Inspection générale de l'environnement et du développement durable

Avis

sur la procédure commune d'évaluation environnementale pour le projet de construction d'une centrale photovoltaïque et de mise en compatibilité du plan local d'urbanisme de la commune de Le Grès (Haute-Garonne) par déclaration de projet

N°Saisine : 2025-015274 N°MRAe : 2025APO130 Avis émis le 17/10/2025

Figure 5: fonctionnalités écologiques locales (extrait de l'étude d'impact)

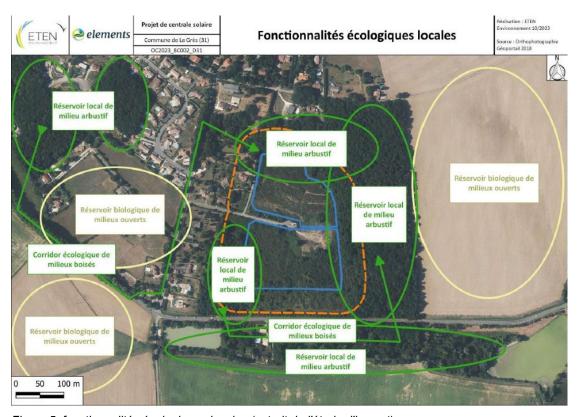
La MRAe considère que cette évaluation doit être rehaussée. En effet la destruction d'environ 4 ha d'habitats naturels ainsi que l'altération d'habitats et le dérangement des espèces sur environ 4 ha supplémentaires par les débroussaillements d'un réservoir écologique résiduel de 15 ha, constituent un impact important sur le refuge et le déplacement des espèces faunistiques.

La MRAe recommande de rehausser le niveau d'impact du projet sur les trames vertes locales.

Figure 7: implantation du projet vis-à-vis des enjeux des habitats d'espèces (extrait de l'étude d'impact)

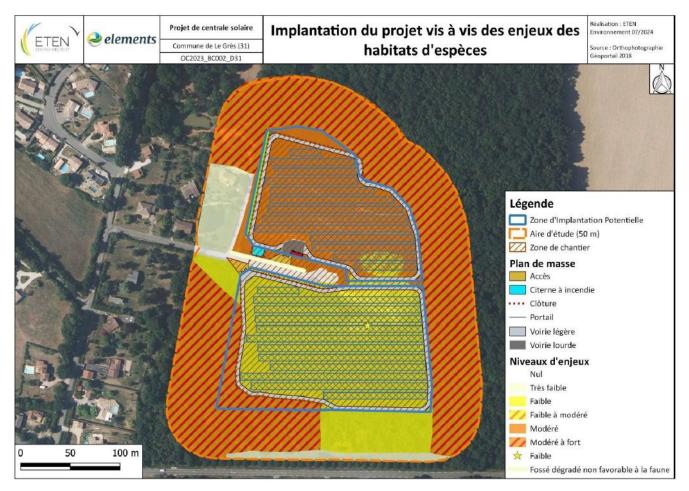
Il est également indiqué (page 196) que durant la phase d'exploitation « un entretien de la végétation arbustive et arborée pourra être effectué si le développement du houppier devient gênant pour l'activité photovoltaïque ou pour la sécurité des employés ». La MRAe considère que ces impacts sont également à prendre en compte dès à présent afin de ne pas annuler l'effet positif de l'évitement des habitats à enjeux, proposé dans l'étude d'impact actuelle.

Concernant les mesures proposées, l'étude d'impact indique l'évitement des chênaies et des bosquets ainsi que d'une partie des landes à ajoncs et bruyères au nord du site. Les mesures de réduction concernent l'adaptation du calendrier des travaux avec des débroussaillements prévus de septembre à mi-novembre puis des travaux plus lourds jusqu'à la fin février, des plantations de haies champêtres, des clôtures transparentes pour la petite faune, une gestion des espèces végétales invasives (retrouvées en grand nombre au centre du site d'implantation), la création de mare et l'aménagement de gîtes ou abris pour le Lapin de Garenne, les reptiles et les chiroptères. La MRAe recommande d'adapter le câblage du parc à la présence du Lapin de garenne pour prévenir toute dégradation des infrastructures et éviter le dépôt ultérieur d'une demande de destruction de cette espèce classée ESOD (espèce susceptible d'occasionner des dégâts). Le suivi du chantier par un écologue est également proposé ainsi qu'un entretien extensif et tardif de la végétation au sein du périmètre clôturé pour limiter les impacts sur la faune.

Le porteur de projet précise que malgré la mise en œuvre de mesures de réduction, les impacts sur la faune patrimoniale demeurent significatifs notamment pour l'avifaune inféodée aux milieux arbustifs. Cependant celui-ci conclut qu'une dérogation à l'interdiction d'atteinte aux espèces protégées ne s'impose pas, car les impacts sont, selon lui, induits par les opérations de débroussaillage rendus obligatoires pour la commune. Comme évoqué précédemment ces débroussaillements sont imputables au porteur de projet. Dans l'hypothèse du maintien du projet sur ce site, la MRAe considère donc nécessaire d'analyser le recours à une demande de dérogation à la stricte protection des espèces, en lien avec la DREAL Occitanie.

La MRAe considère que les impacts résiduels restent significatifs. Un recul important de l'implantation de la centrale photovoltaïque par rapport aux habitats naturels et aux habitats d'espèces, à enjeux modérés, semble indispensable pour limiter les impacts de cette centrale.

La MRAe recommande au porteur de projet d'analyser la nécessité d'une demande de dérogation à la stricte protection des espèces, en lien avec la DREAL Occitanie.
